Title - Sujet PERIMETER DETECTION SYSTEMS CCTV		
Solicitation No. - N° de l'invitation 21120-147874/A		Amendment No. - N° modif. 004
Client Reference No. - N° de référence du client 21120-14-2007874		Date 2014-07-07
GETS Reference No. - N° de référence de SEAG PW-\$\$HN-334-64960		
File No. - N° de dossier hn334.21120-147874	CCC No./N° CCC - FMS No./N° VME	
Solicitation Closes - L'invitation prend fin at - à 02:00 PM on - le 2014-07-25		Time Zone Fuseau horaire Eastern Standard Time EST
F.O.B. - F.A.B. Plant-Usine: <input type="checkbox"/> Destination: <input checked="" type="checkbox"/> Other-Autre: <input type="checkbox"/>		
Address Enquiries to: - Adresser toutes questions à: McLaughlin, Michael		Buyer Id - Id de l'acheteur hn334
Telephone No. - N° de téléphone (819) 956-3622 ()		FAX No. - N° de FAX () -
Destination - of Goods, Services, and Construction: Destination - des biens, services et construction:

ADDENDA

Dossier TPSGC n° 21120-147874

***Remplacement des caméras périmétriques
utilisées dans les établissements correctionnels fédéraux***

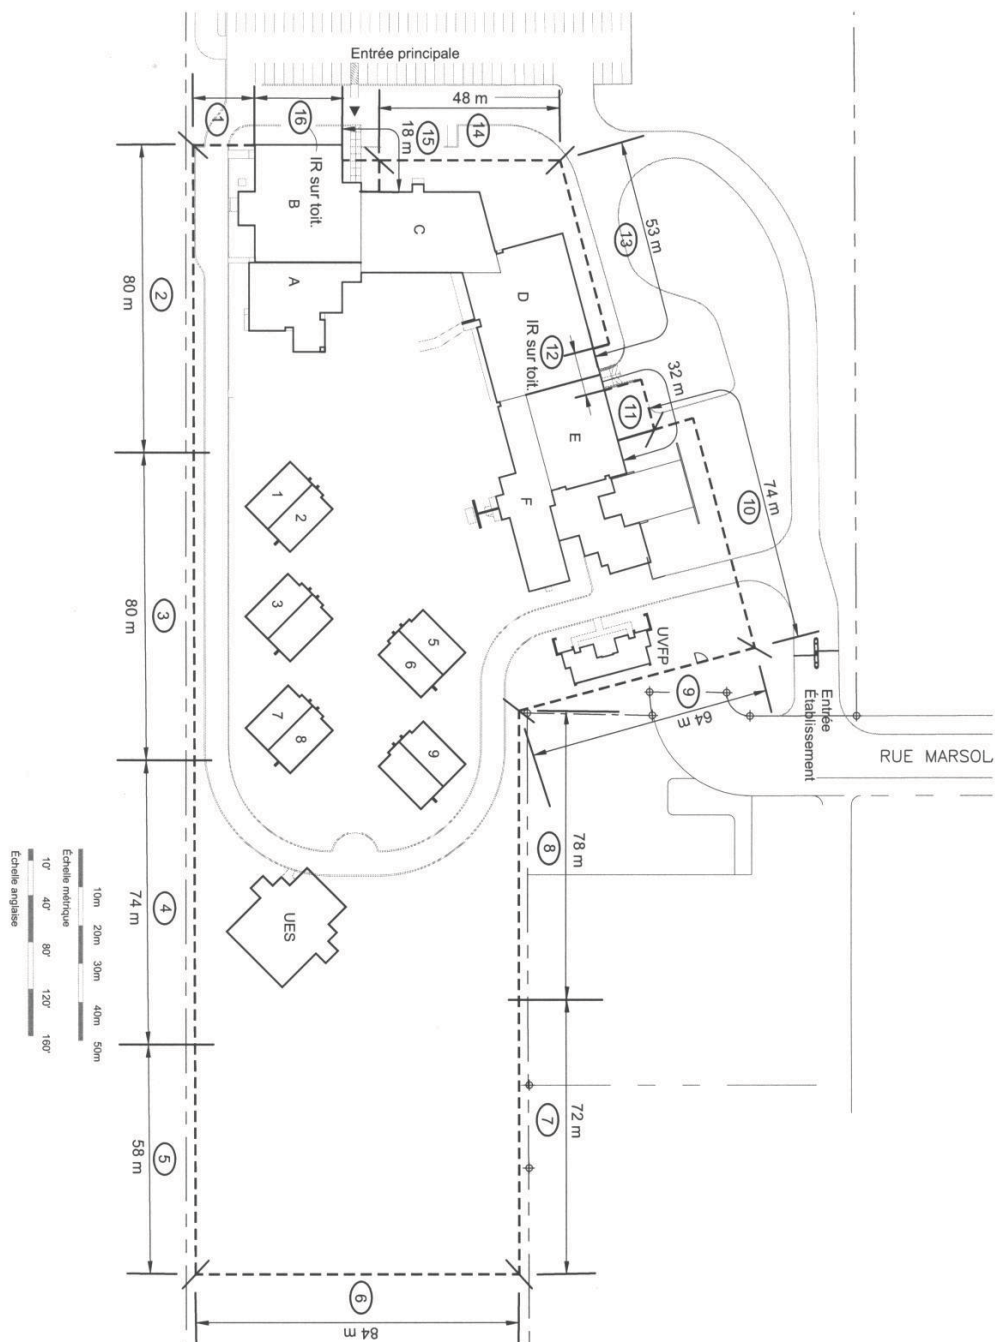
Tous les signaux de caméra vidéo sont transmis directement au SEC par des câbles coaxiaux. Ces câbles coaxiaux sont placés dans des conduits souterrains le long du périmètre. L'entrepreneur sera responsable de retirer ces câbles coaxiaux et de fournir les câbles pour les caméras déjà en place.

Deux nouveaux câbles optiques à 24 brins doivent partir de la SEC. Deux nouveaux conduits devront être installés afin d'acheminer ces câbles optiques du bâtiment F jusqu'à la clôture périmétrique située à proximité de la « sortie extérieure-7 ». Le câble installé en sens horaire doit être attaché au sommet de la clôture périmétrique. Le câble installé dans le sens antihoraire doit être installé sur les murs extérieurs des bâtiments E et F avant d'être posé le long du sommet de la clôture périmétrique.

Des distances de 500 et de 100 mètres seront à prévoir pour la clôture périmétrique en sens horaire et antihoraire, respectivement. Les conduits des câbles qui vont dans le sens horaire devront être enterrés pour permettre l'installation d'une barrière d'une largeur de 15 mètres. Le câble optique doit être installé à l'intérieur de la clôture et attaché à l'aide d'attaches résistantes aux rayons UV.

Au total, quatre boîtiers périmétriques seront installés sur cette clôture (voir la section 4.16 pour les caractéristiques des boîtiers). Chacun de ces boîtiers devra contenir assez de câbles optiques pour permettre une extension. L'installation des conduits devra se faire entre le boîtier périmétrique et les boîtiers de caméra.

Au total, dix (10) caméras seront connectées aux nouveaux boîtiers périmétriques.

Huit (8) caméras seront installées sur divers bâtiments, et le câblage sera posé à l'intérieur.

- Quatre (4) caméras seront installées sur le bâtiment B, à 150 mètres de la SEC
- Une (1) caméra sera installée sur le bâtiment D, à 50 mètres de la SEC
- Trois (3) caméras seront installées sur le bâtiment F, à 20 mètres de la SEC.

Le dessin ci-joint montre l'emplacement des caméras et l'emplacement prévu des câbles et des boîtiers périmétriques.
